02	25-07-17	[CCN007 - Émis pour DDC-AP #002 / Issued for CO-LA #002
01	25-06-26	[Émis pour permis et DDC #001 / Issued for CO #001 and for permit
00	25-04-10	[Émis pour Construction SI #001 / Issued for Construction SI #001]

REV.	DATE	ÉMISSION
CLIENT / CLIENT		
MIFO MOUVEMENT D'IMPLICATION FRANCOPHONE D'ORLÉANS		
PROJET / PROJECT		
PAYSAGE/ LANDSCAPE		
MIFO- CENTRE CULTUREL D'ORLÉANS		
6600 Rue Carrière Orléans, Ontario K1C 1J4		
TITRE DU FEUILLET / SHEET TITLE		
COVER PAGE PAGE COVER		
SCEAU / SEAL		
PROVINCE OF ONTARIO SEAL OF THE MUNICIPALITY OF ORLÉANS	NO. DOSSIER : 21-42 DATE : 17-06-2022 ÉCHELLE : 1:200	
P-000

P-101

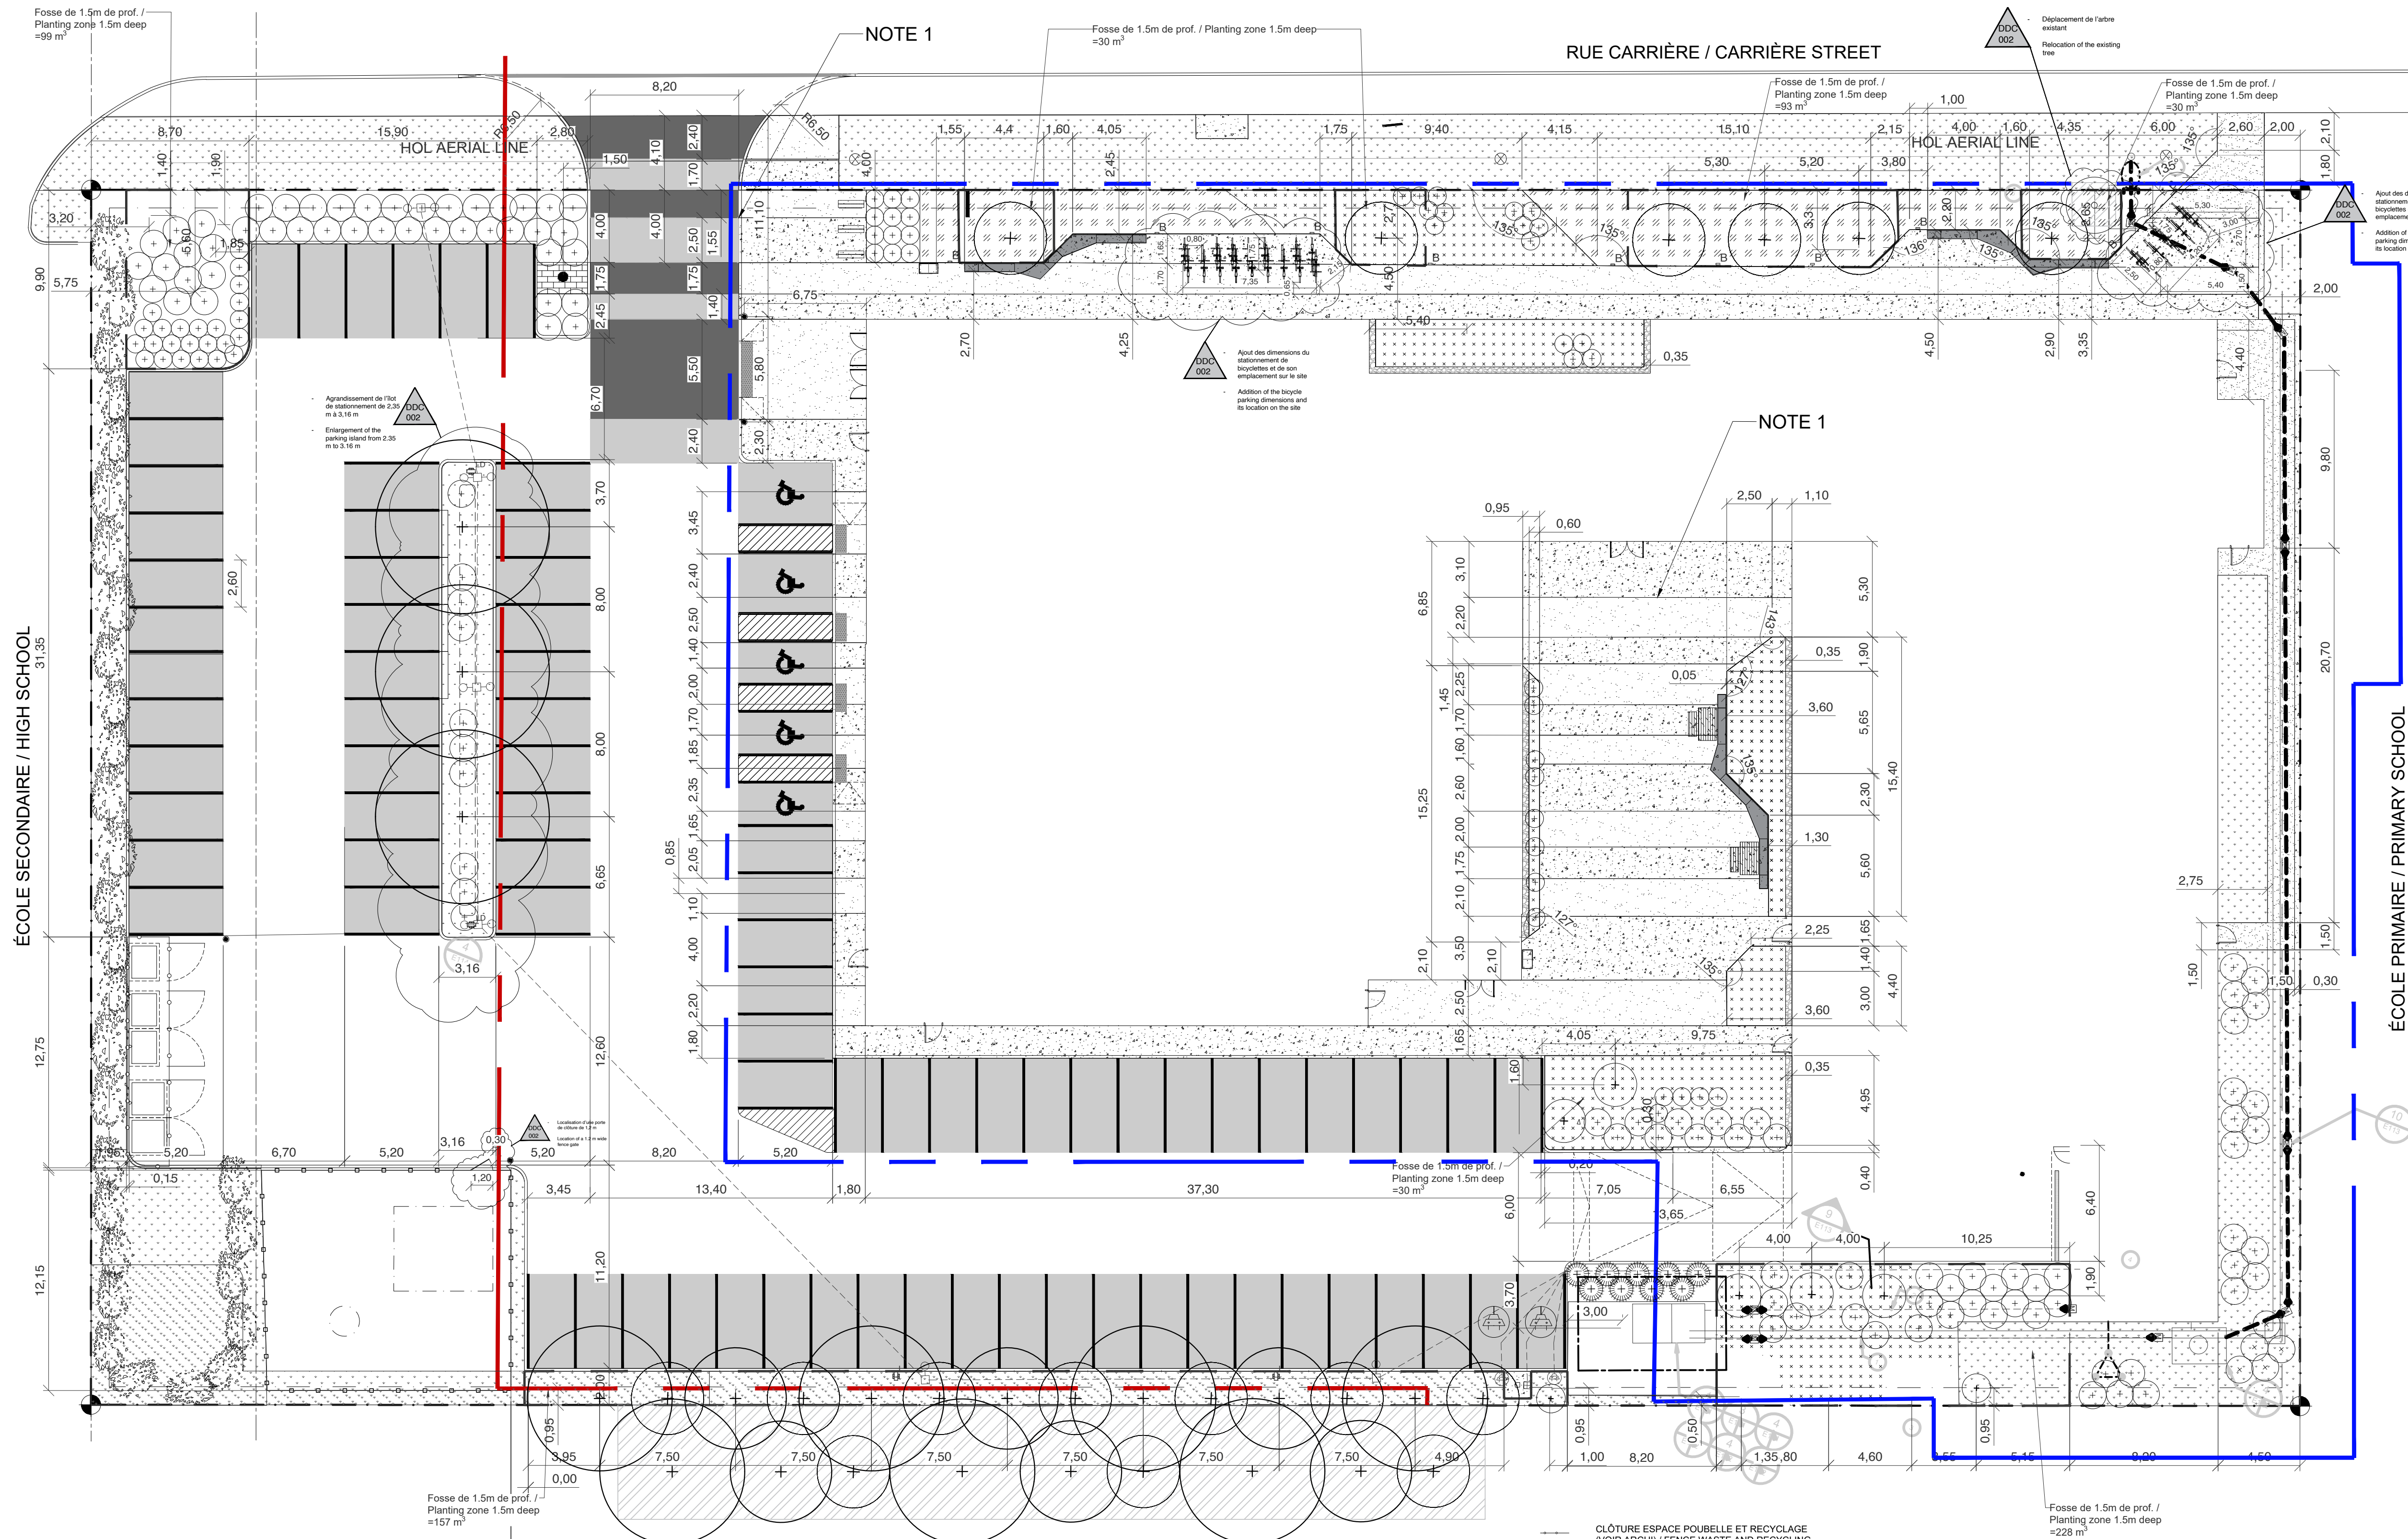
Mise à jour de la superficie de la canopée des arbres sur le site et du pourcentage qu'elle occupe par rapport à la superficie totale du site

Update of the tree canopy area on the site and the percentage it occupies in relation to the total site area
